DIBATTITO PUBBLICO

Potenziamento della linea Pescara - Chieti

Contributo di Donato Toppi

Oggetto: la ferrovia in San Giovanni Teatino

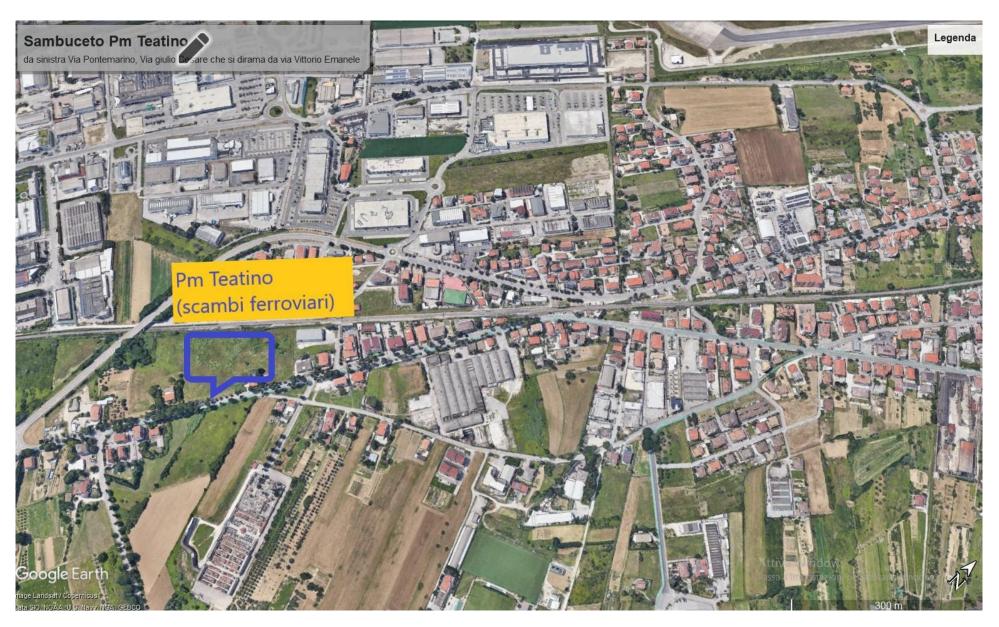
Rimanendo sull'opzione 1, per scongiurare la chiusura di Corso Italia il suggerimento è quello di servirsi di un sottopasso al posto del PL (esempi ne abbiamo nei progetti passati), anche di altezza non elevata, volendo anche a senso unico di marcia, ma che permetta di usare la via tanto cara a chi abita in centro. A servizio della zona si potrebbero creare tre parcheggi nelle aree contrassegnate P1, P2 e P in fig.1 proprio in funzione dei servizi e della piazza/Chiesa.
